本局 99 年 5 月份 (1-15) 建造執照、變更設計、變更使用執照建築師 簽證負責項目案件抽查會審案

99 年 5 月 (1-15) 建築師簽證案件抽查審核紀錄表

圖一 立面圖

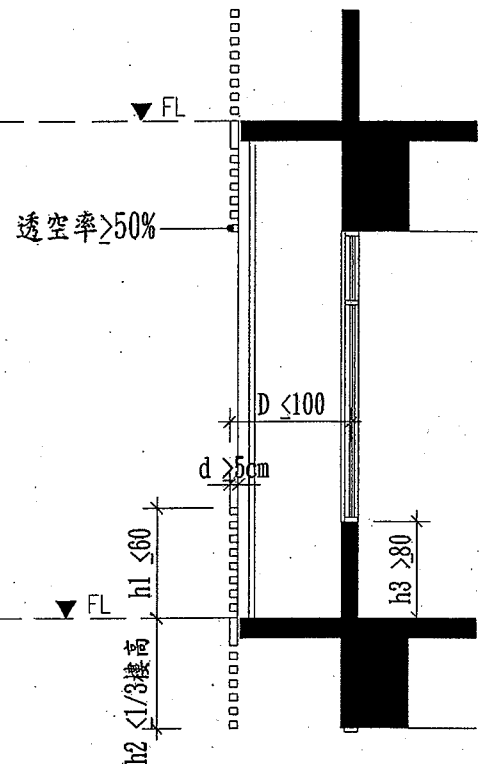
- （一）建築物得於外牆牆心起算小於一百公分範圍內之雨遮上方高度小於六十公分或下方設置高度小於1/3樓層高度及透空率應大於50%之遮陽隔柵。（如圖二、三）
- （二）前款範圍內之外牆之窗戶台度應大於80公分。（如圖三）
- （三）得設垂直裝飾板串連各樓層之遮陽隔柵，裝飾板間距應大於1公尺以上，面寬應小於20公分。（如圖一、二）
- （四）遮陽隔柵與垂直裝飾板應為非結構性之組立構件。

圖三 B-B剖面圖

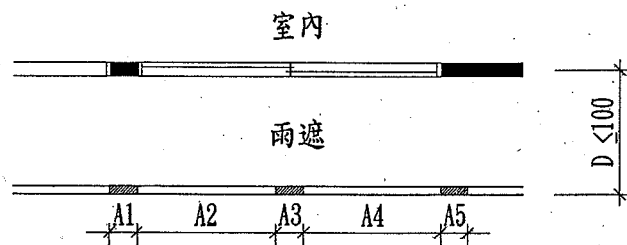
A1, A3, A5 ≤ 20
A2, A4 > 100
